stavba: Rekonštrukcia a modernizácia multifunkčnej budovy kultúrneho centra vo Vranove nad Topľou

Rekapitulácia zmenových listov č. 16 až 35

**Zmenový list č.16 (ZLč.16)**

### ZL č.18 - úprava podkladov pod skladbu T1 a ST8

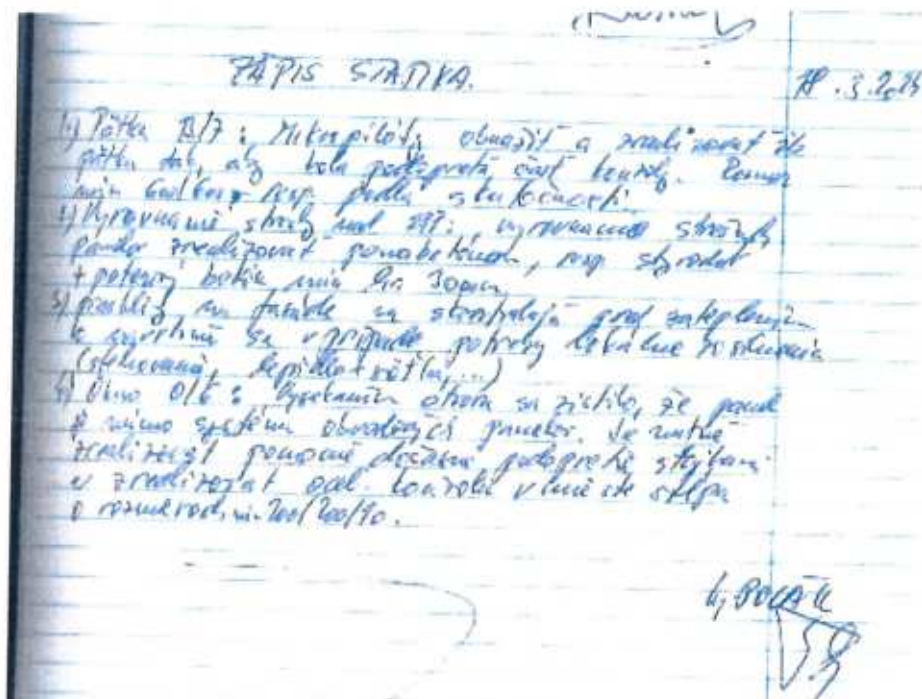
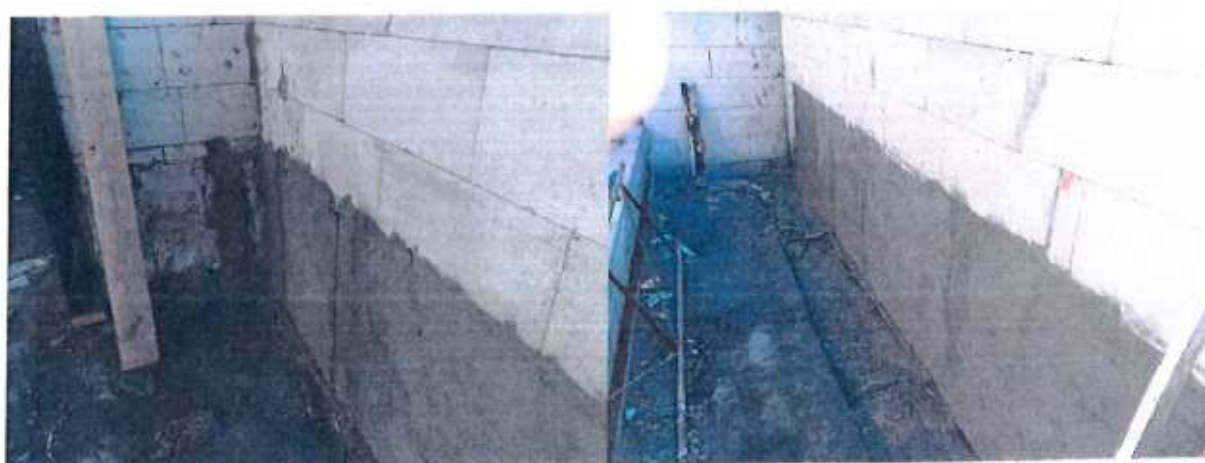
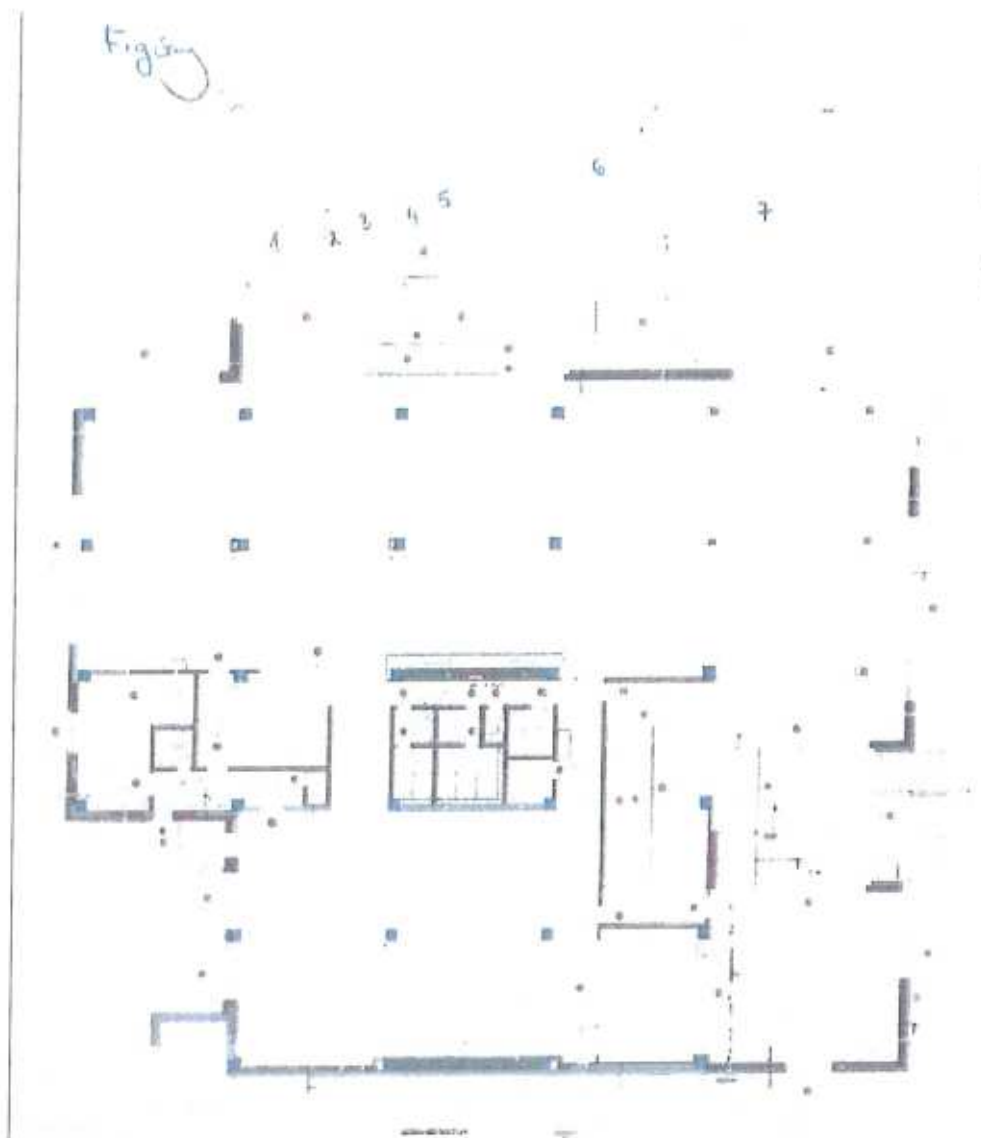
V zmysle zápisu statika v stavebnom denníku zo dňa 18.3.2024 je potrebné vyrovnanie stropných panelov, ktoré tvoria strop nad 2.PP- terasy T1. Zrealizuje sa vyrovnanie podkladu doskami EPS 100 patričných hrúbok , na ktoré sa zrealizuje cementový poter priemernej hrúbky 50 mm. Pôvodné atikové murivo sa opatrí cementovou omietkou , aby bolo na ňom možné vykonať parozábranu.

**ZL č.20 - zatepľovací systém XPS hr.100 mm "hliniska"**  
- výškové zrovnanie podlahy izoláciou Neofloor  
v m.č. 2.06 až 2.08

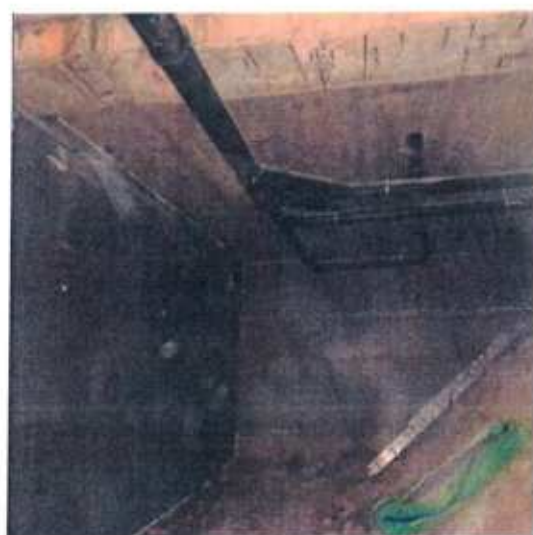
Projektová dokumentácia neuvažovala so zatepľovacím systémom XPS hr.100mm na 2.PP "hlinisko" ,pozdĺž m.c.02.24  
Projektantom bolo v zmysle zápisu v SD 05.04.2024 potvrdené, že daný zatepľovací je potrebné zrealizovať.

Týmto zápisom v SD určil projektant aj výškové zrovnanie podlahy Neofloorom na 2.PP m.č.02.06, 02.07, 02.08

**Návrh zhotoviteľa stavby na výškové prekonanie- zamedzenie  
prepadávania skladby príľahlých  
komunikácií pod objekt prefabrikátmi Premac ELKOflair**

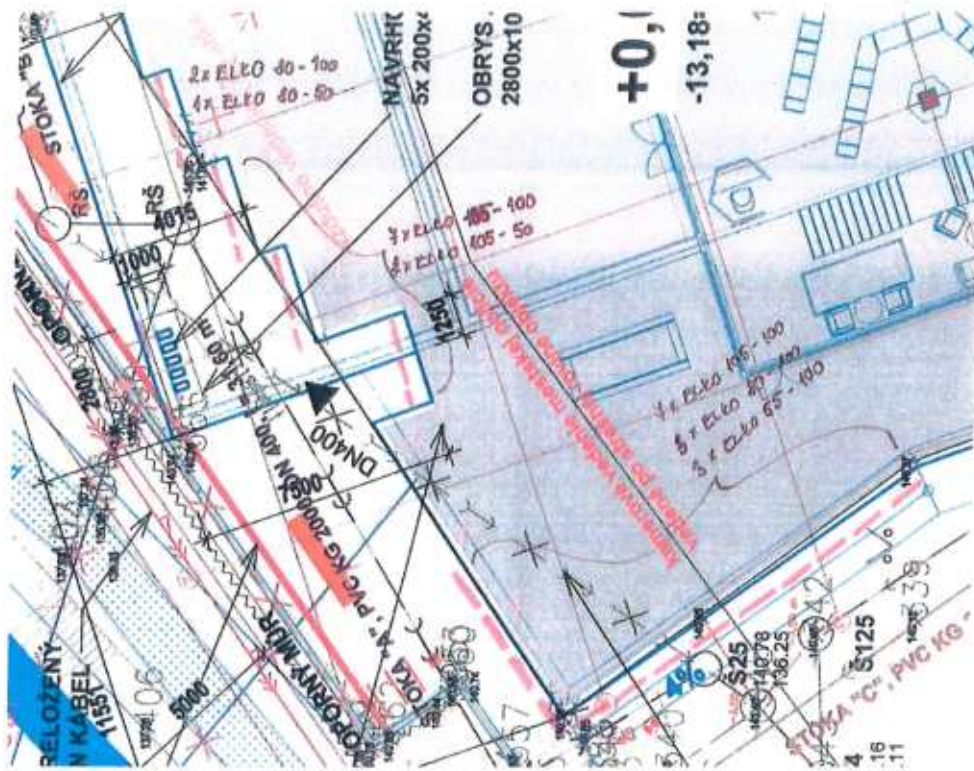
**Jedná sa o viac práce, ktoré neboli súčasťou projektovej dokumentácie**

#### a./Mikropilóty pre ZP1

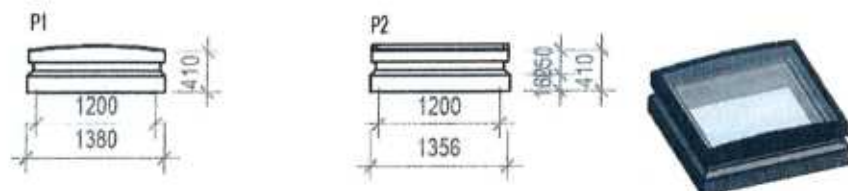
Mikropilóty pre pätku ZP1 neboli zarátané vo výkaze výmer ,ani v tabuľke mikropilót

**Popis svetlíkov v PD v.č.02-23/1**

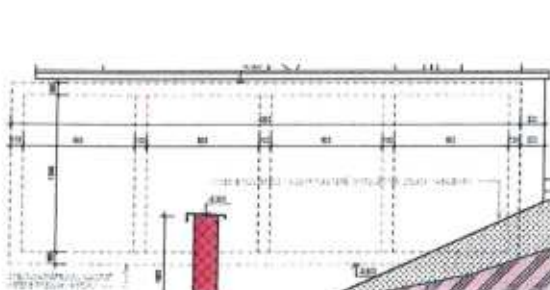
**b./Zdvíhacie rámy VELUX ZCE pre svetlíky ozn.SS - neboli zarátané vo výkaze výmer**

Počet kusov nad sebou pre extenzívnu strechu po 4ks pre 3 svetlíky , pre terasu po 3ks pre 2 svetlíky .  
Celkom 18ks zdvíhacích rámov

OM1- z dôvodu vybudovania novej žb steny na 1.PP

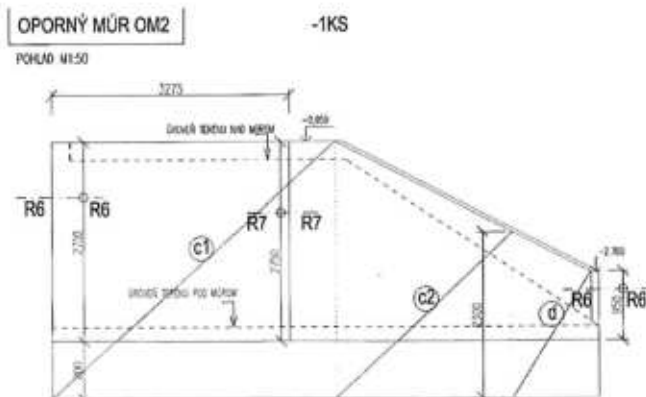
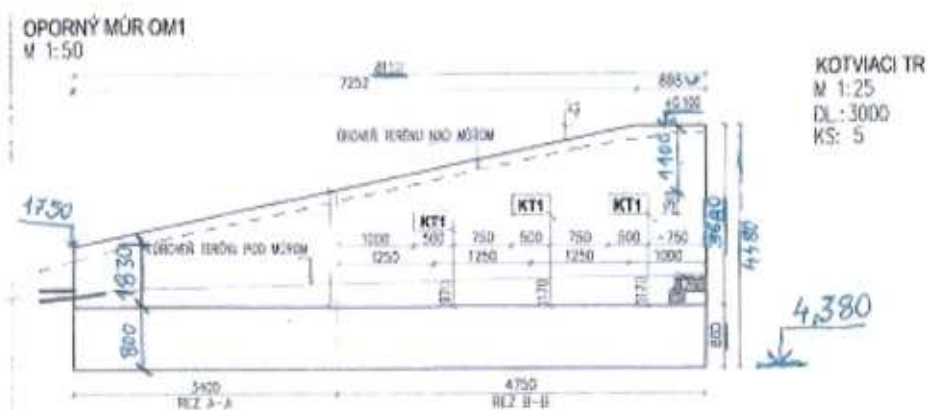
Dôvodom týchto viac prác je realizácia nových oporných múrov OM1 a OM2  
ktorých potreba vybudovania vznikla počas realizácie prác na stavbe a to:

OM2 - z dôvodu zrušenia pôvodnej vodomernej šachty
